## Problemstellen VS Erdbergstraße + Kolonitzplatz

Folgende Problemstellen wurden bei den Begehungen für die Schulwegpläne der VS Erdbergstraße und Kolonitzplatz im April / Mai 2008 entdeckt:

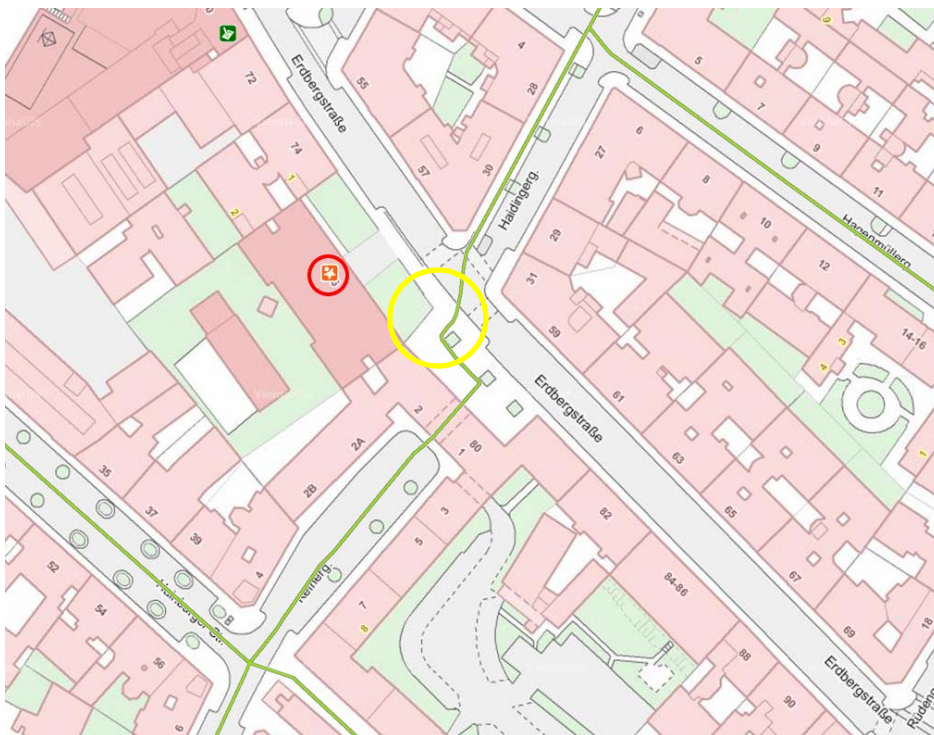
### VS Erdbergstraße 76 / Haidingergasse bzw. Durchgang (gelb umrandet):

**Konfliktbereich RadfahrerInnen / SchülerInnen** wird von Direktorin als besonders gefährlich genannt. Der Durchgang sowie der Vorplatz der Schule stellen eine Sichtbehinderung dar. Manche wissen nicht, dass sich in der Nähe eine Schule befindet.

**VS Kolonitzgasse 15: Konfliktbereich RadfahrerInnen / SchülerInnen (gelb umrandet)**

Der Radweg wird in den gemischten Rad- und Fußweg übergeleitet. RadfahrerInnen haben vermutlich eher die „grüne“ Ampel über die Obere Viaduktg. im Blickfeld. Manche wissen nicht, dass sich in der Nähe eine Schule befindet.

- Verkehrstafel „Achtung Schule“ und / oder Bodenmarkierung „Vorsicht Schule“ für RadfahrerInnen (kurzfristig)
- Änderung des Radweges (langfristig)
- gelbe Tafel mit „Vorsicht Schule“ und / oder Bodenmarkierung „Vorsicht Schule“ für PKW-FahrerInnen (Schule ist aufgrund des Rückbaus nicht gut ersichtl. es gab bereits 1x beinahe einen Unfall mit einem Linienbus) (kurzfristig)

- Farbliche Markierung, Rufzeichen oder andere Piktogramme als Bodenmarkierung für RadfahrerInnen. (kurzfristig)
- Verkehrstafel „Achtung Schulweg“ oder gelbe Tafeln mit „Vorsicht Schule“ auf beiden Seiten als Hinweis für RadfahrerInnen (kurzfristig)
- Auffrischung der Bodenmarkierungen bei der Kreuzung Radetzkystraße (kurzfristig)
